**Lavori:** "Rifunzionalizzazione del sistema di collegamento del Campo pozzi di San  
Salvatore Telesino con l'adduttrice Curti-Benevento - 2° lotto Sostituzione  
condotta esistente".

Opere complementari di "Captazione integrativa della falda di Camposauro  
- Campo pozzi di Solopaca".

### VERBALE DI RIUNIONE

Figura 2 -Condotta di collegamento Campo Pozzi N. 3 con Campo Pozzi N. 1

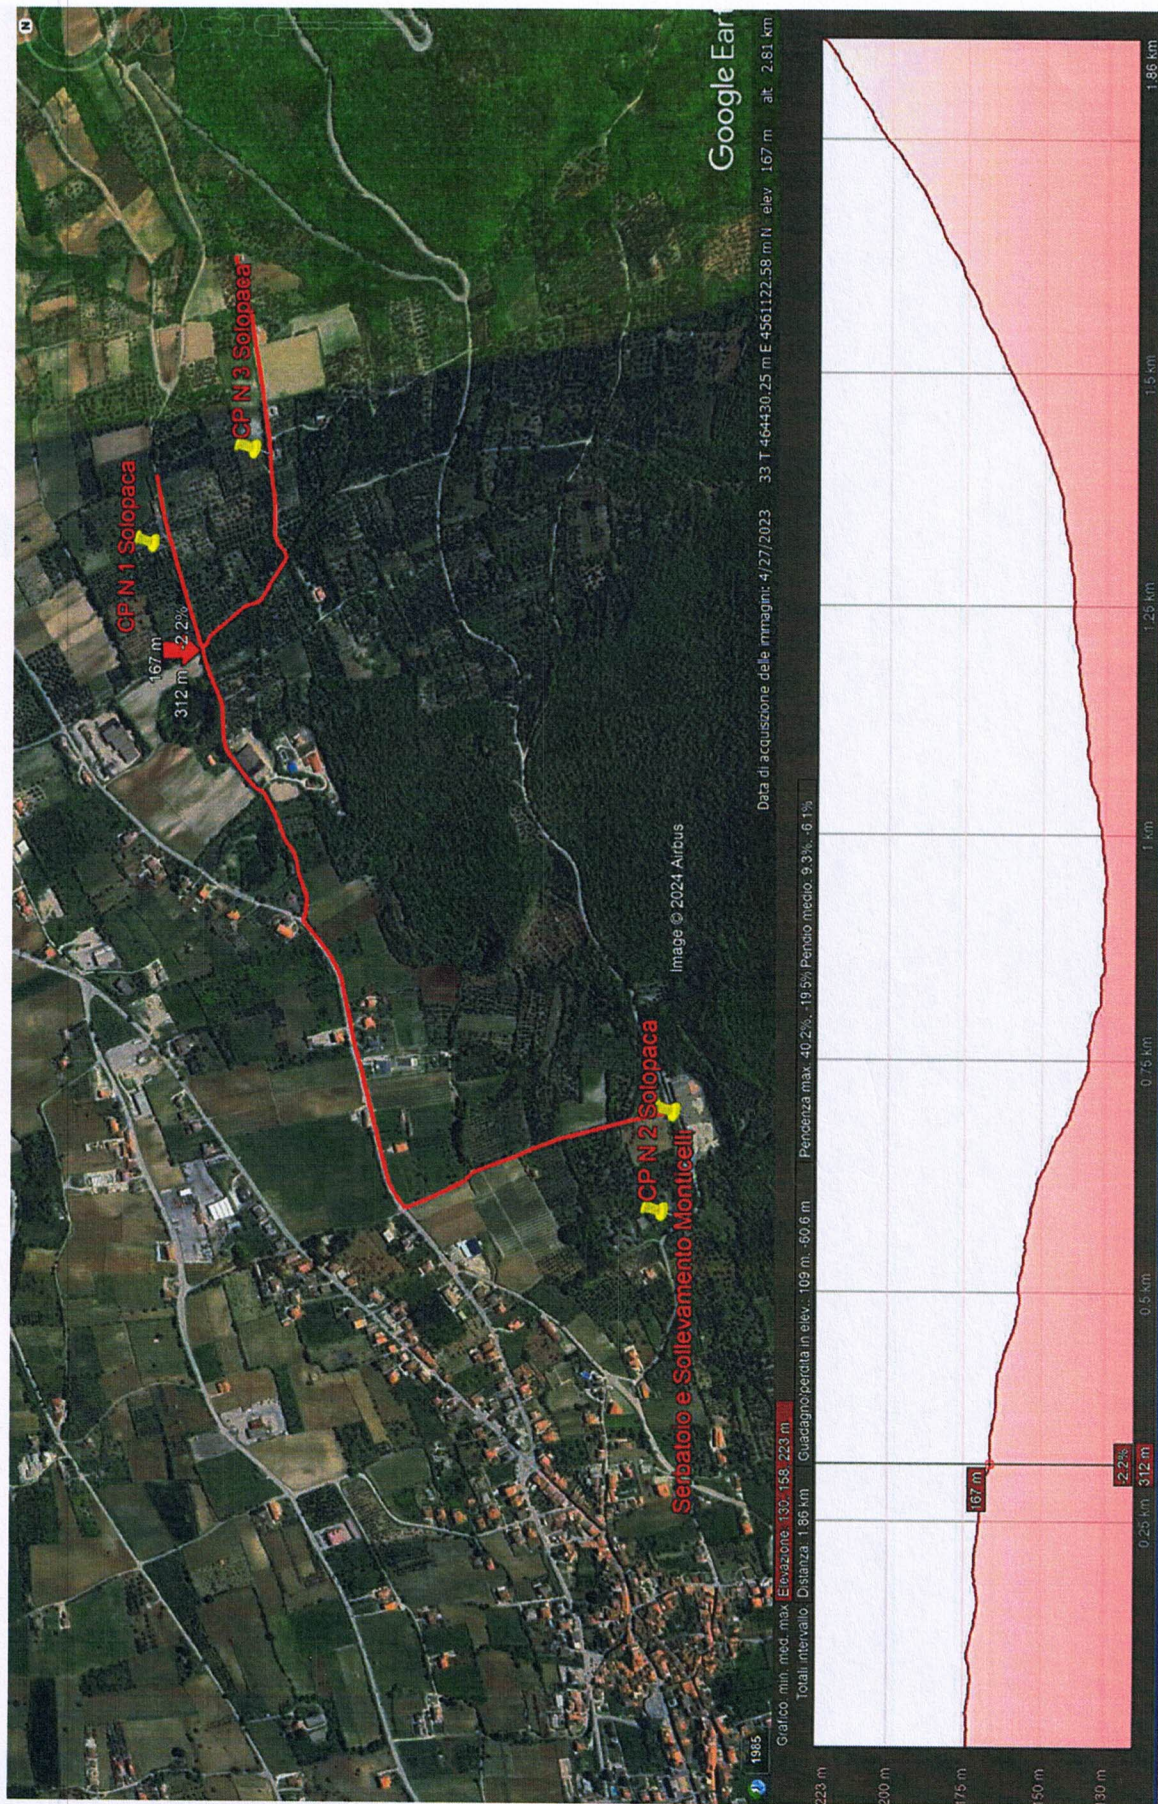
A questa condotta fu successivamente collegato il Campo Pozzi N. 3, realizzato nell'ambito più vasto progetto, finanziato nel 1998 in occasione del QCS 1994/99, denominato "CM/AV/34 Progetto per il potenziamento ed

*interconnessione degli schemi idrici - Alto Calore (143) - Fizzo (100) e Grotte con la falda profonda del Camposauro" (vedi Fig. 2).*
